**STOWARZYSZENIE PROJEKT BRWINÓW**  
ul. Dworska 6, 05-840 Brwinów  
tel./fax (0-22) 729 29 29 kom. (0-511) 20 20 20  
e-mail: projekt@brwinow.org www.brwinow.org

Brwinów, 7 sierpnia 2009 r.

Dotyczy: przejścia dla pieszych przez ul. Przejazd w rejonie ul. Piłsudskiego

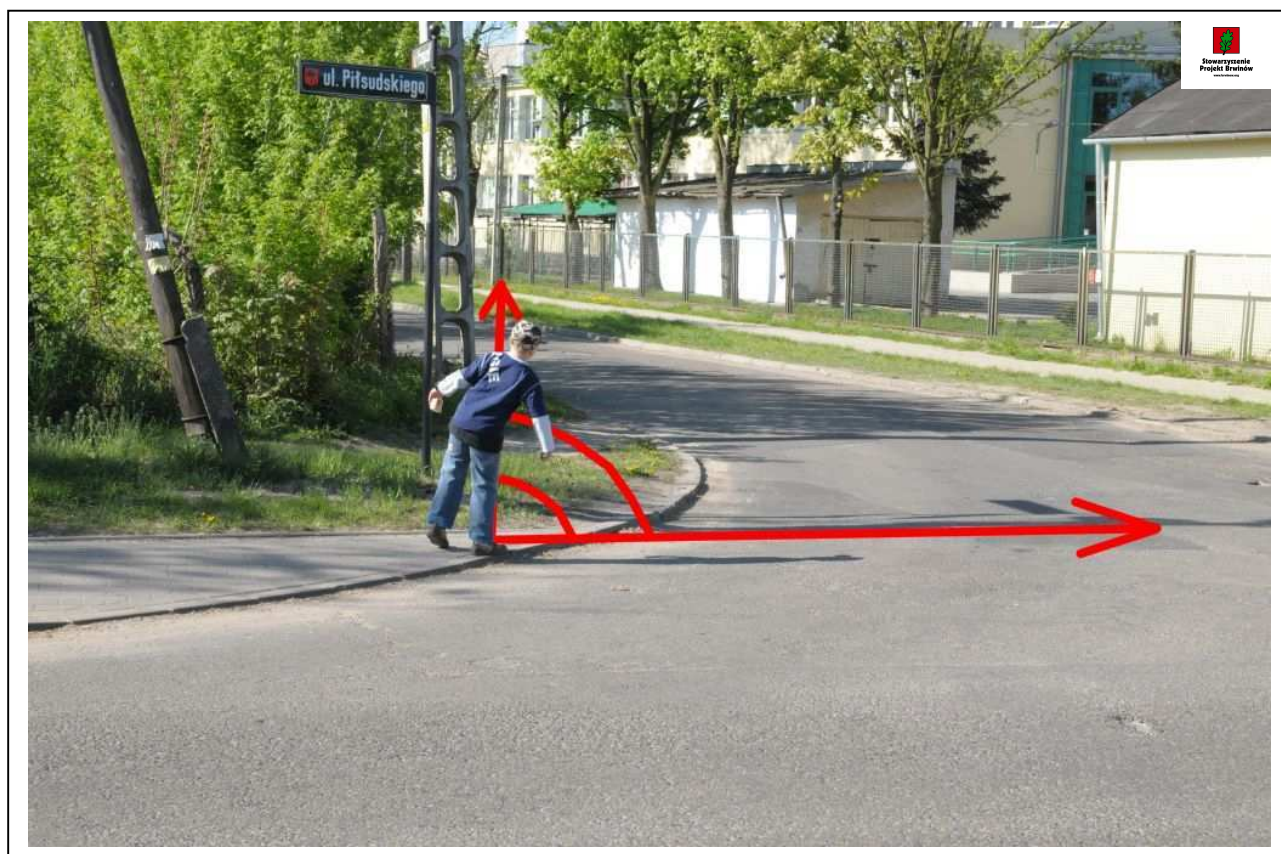
Fot. 1. (8714) Zdjęcie dziecka przed "prześciem" przez jezdnię ul. Przejazd w rejonie ul. Piłsudskiego (w tle widać budynki Zespołu Szkół nr 1 przy ul. Piłsudskiego 11). Zwracamy uwagę na bardzo słabą widoczność z końca chodnika przed jezdnią ul. Przejazd. W zasadzie pieszy może zobaczyć nadjeżdżające pojazdy dopiero po wejściu na jezdnię.

Fot. 2. (8714) Zdjęcie dziecka przed "prześciem" przez jezdnię ul. Przejazd w rejonie ul. Piłsudskiego - wrysowano strzałki kierunku przejścia (strzałka pozioma) oraz widoczności (strzałka ukośna).

Fot. 3. (8717) Zdjęcie dziecka przed "prześciem" przez jezdnię ul. Przejazd w rejonie ul. Piłsudskiego. Zdjęcie wykonane z miejsca vis-a-vis ul. Przejazd.

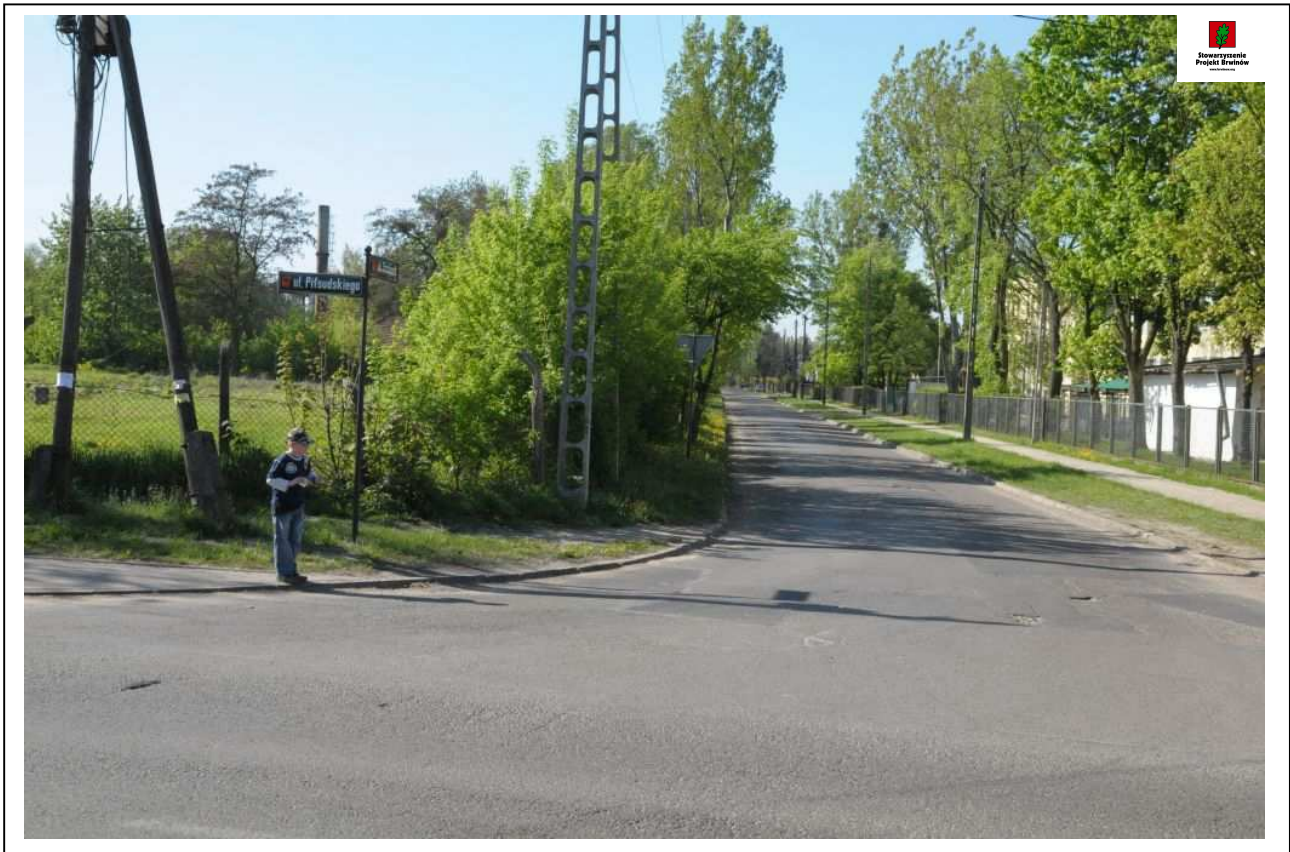
Fot. 4. (8717) Zdjęcie dziecka przed "prześciem" przez jezdnię ul. Przejazd w rejonie ul. Piłsudskiego - wrysowano strzałki kierunku przejścia oraz widoczności. Zwracamy uwagę na bardzo słabą widoczność z końca chodnika przed jezdnią ul. Przejazd. W zasadzie pieszy może zobaczyć nadjeżdżające pojazdy dopiero po wejściu na jezdnię.
